設工認（その8）耐震補強工事に係る注記適用について

減容処理棟の梁の増し打ち補強 (No. 1)

図2 コールド機械室の梁の増し打ち補強 (No. 1) **変更後**
 設工認より抜粋 (図-2.10 梁の増し打ちの詳細図 (No. 1))、加筆

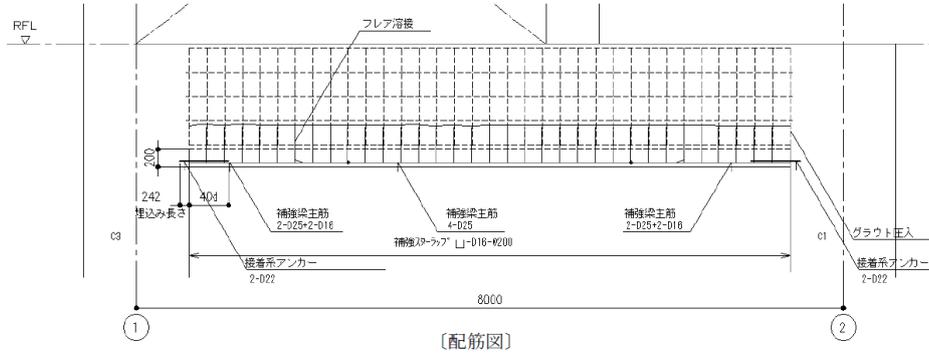
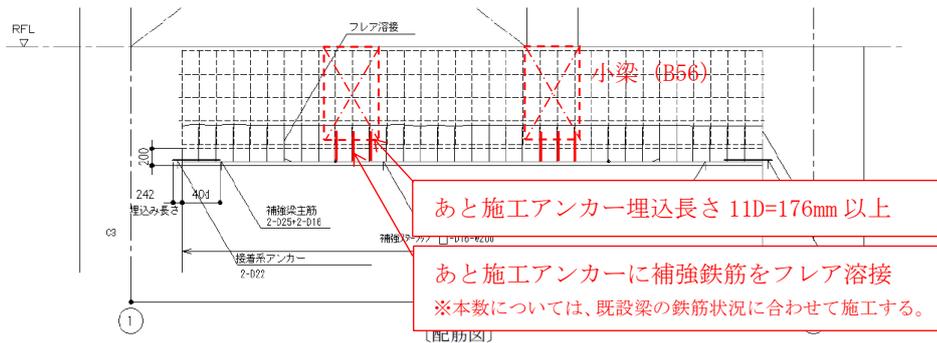
減容処理棟の梁の増し打ち補強（No. 1）については、設工認において、既設の鉄筋（あばら筋）にフレア溶接することとしておりますが、施工時の作業安全性に係るリスク低減の観点から、今回補強する大梁のうち小梁と接続する部分のみ、あと施工アンカーを施工し、あと施工アンカーに補強鉄筋をフレア溶接する施工に変更したいと考えております。（詳細は別紙1参照）

本変更については、設工認に記載している注記「既存部材の据付状態等により、本図のとおりにより工事できない場合、新設部材の据付状態を変更することがある。この場合、同等以上の耐力を確保した施工とする。」を適用しての変更該当するものと考えます。本図のとおりにより工事できない（＝施工方法を一部変更する）理由を補足説明資料1に、同等以上の耐力を確保した施工の根拠を補足説明資料2に示します。

本件に関しましては、一部の個所について、施工方法をフレア溶接からあと施工アンカーに変更しますが、補足説明資料2のとおり、同等以上の耐力を確保した施工であり、あと施工アンカーで使用する鉄筋の呼び径、本数又は間隔等を変更するものではないことから、耐震計算上も違いが生じるものではありません。また、最終的にコンクリートを打設しますが、鉄筋のかぶり厚さに変更はなく、打設後についても目視での外観点検等が可能であることから、「試験研究の用に供する原子炉等の技術基準に関する規則」第6条第1項への適合性に影響を与えるものではありません。

補足図1 小梁下をフレア溶接する場合

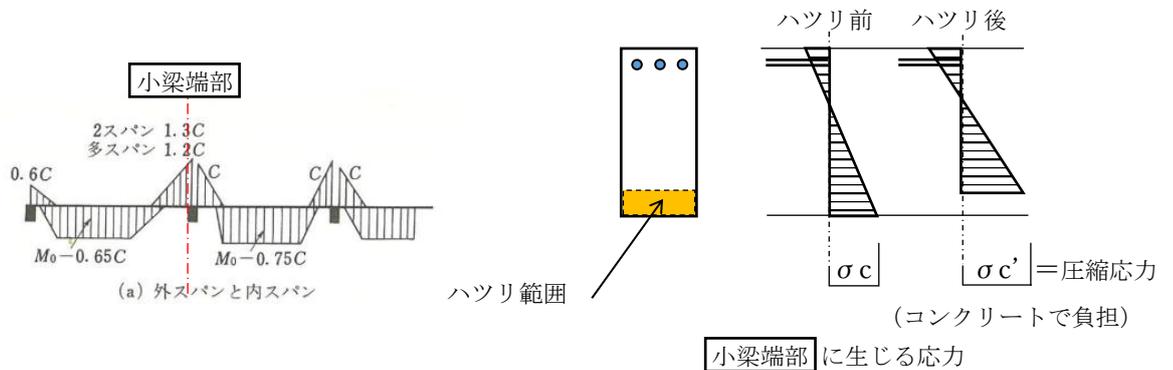
梁下の増し打ち補強は既設のあばら筋をハツリ出し、あばら筋にフレア溶接で接合する計画であるが、既設の小梁と接続する部分については、フレア溶接長さを確保するため小梁の下端 ($12D=12 \times 16=192\text{mm} \rightarrow 200\text{mm}$) までハツリ出す必要がある。(補足図1 参照)

本補強個所については、高所であることに加え、梁下に複数のダクト等が敷設してあり、詳細設計の段階における鉄筋探査等が困難であったため、現在進めている工事の中で、施工段階における詳細な鉄筋探査等の調査を実施した。その結果、小梁との取り合い部は配筋が密に入っており、フレア溶接を行うためには、今回、補強の必要がない小梁側のはつり範囲を設計段階の想定より拡大する必要があることが判明した。

小梁は床からの常時荷重等を負担しており、大梁との接続部分の応力は上端引張、下端圧縮側となる曲げモーメントが生じている。(補足図2 参照) 一般に鉄筋コンクリートは、引張は鉄筋、圧縮はコンクリートで負担しており、当該施工位置の小梁下端は圧縮が常時作用している。したがって、施工段階における作業安全上のリスクを低減する観点から、常時圧縮力を負担しているコンクリートを想定より拡大してハツリ出し、フレア溶接で施工する補強方法ではなく、小梁と接続する部分のみ、フレア溶接と同等以上の耐力を確保することが出来るあと施工アンカーで施工する補強方法に変更したい。

補足図 3 コーン面積 A_c

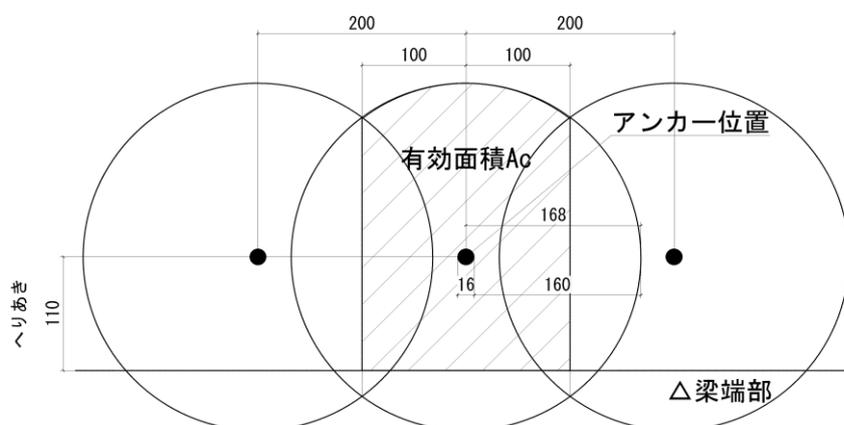
【埋込長さ 10d (へりあき 110mm) のとき】

10d の時の有効面積は、補足図 3 のとおりとなり、

$$A_c = 53,495 \text{ mm}^2$$

$$T_{a2} = 0.23\sqrt{24} \times A_c = 60,276 > 58,705 = T_{a1} \quad \text{母材耐力より大きくなる。}$$

図-5.1 実験利用棟 1階（ZA）平面図

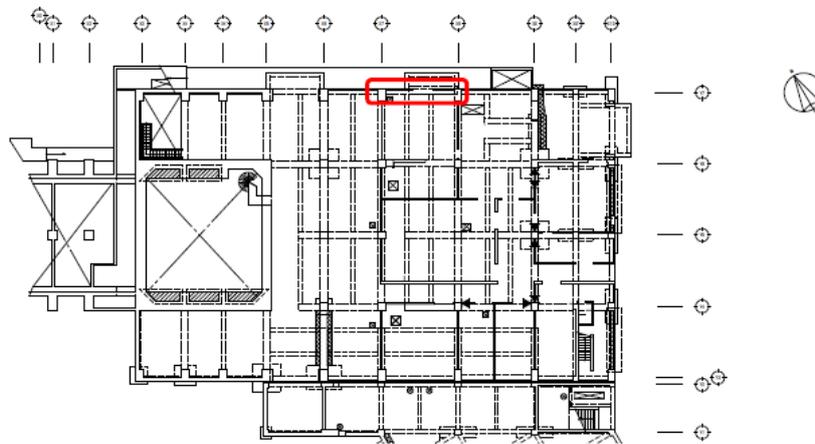
実験利用棟耐震改修工事（開口閉塞補強）において、既存の壁が図面と異なっていた。異なる箇所は、1階（ZA）、Y7通り、X7-X8間の壁（W20）で、設計での配筋は縦・横共D10@150ダブルであり、本工事では既存コンクリートを、フレア溶接できる範囲まで鉄筋をはつり出し、同径・同間隔の鉄筋を配筋する計画としていた。

図面と異なっていた以下の2点である。

- ① 垂れ壁としていた壁が、上部梁の下部増し打ちとなっている。
- ② 一部の配筋間隔が@150となっていない（探査結果より@200であった）。

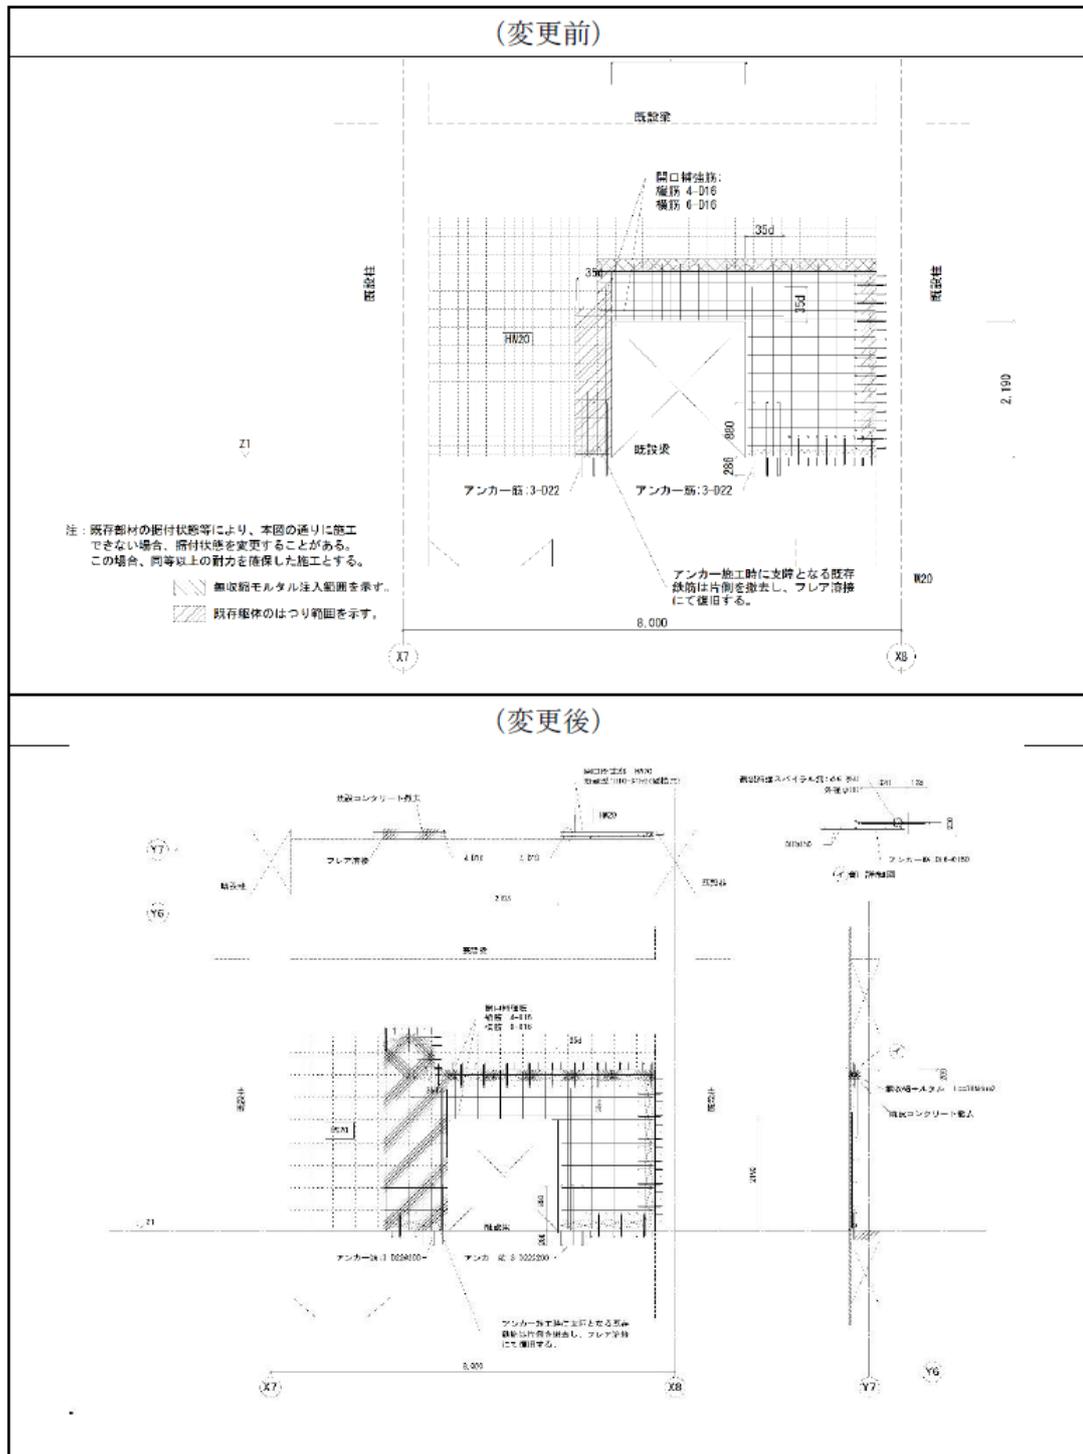
①については、既存鉄筋へのフレア溶接継手から梁下増し打ち部分及び梁へのあと
施工アンカー設置に変更した。

①の変更は、既存大梁に一体化された増し打ち部分又は直接大梁へあと施工アンカー筋及び割裂防止のためのスパイラル筋の設置に変更するものであり、同等以上の耐力を確保した施工である。
